19.09.2016 № 527-1.29-13-1

О разъяснении требований
нормативных документов

Об определении расстояния (длины пути)
эвакуации от мест хранения автомобиля до двери
в лестничную клетку.

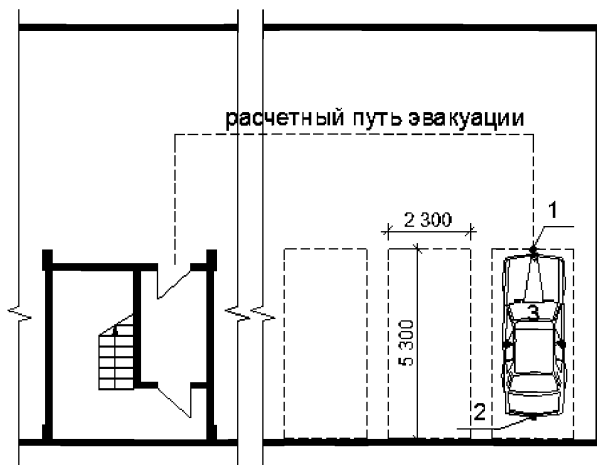
В связи с неоднократным и различным толкованием органами экспертизы проектной документации допустимого расстояния от наиболее удаленного места хранения до ближайшего эвакуационного выхода, прошу разъяснить от какой точки (поз. 1, 2, 3) следует принимать расчетный путь эвакуации (допустимое расстояние)?

В ответ на Ваш запрос сообщаю, что длину пути эвакуации в помещении хранения автомобилей необходимо измерять от наиболее удаленной точки наиболее удаленного машиноместа до ближайшего эвакуационного выхода из помещения хранения автомобилей.
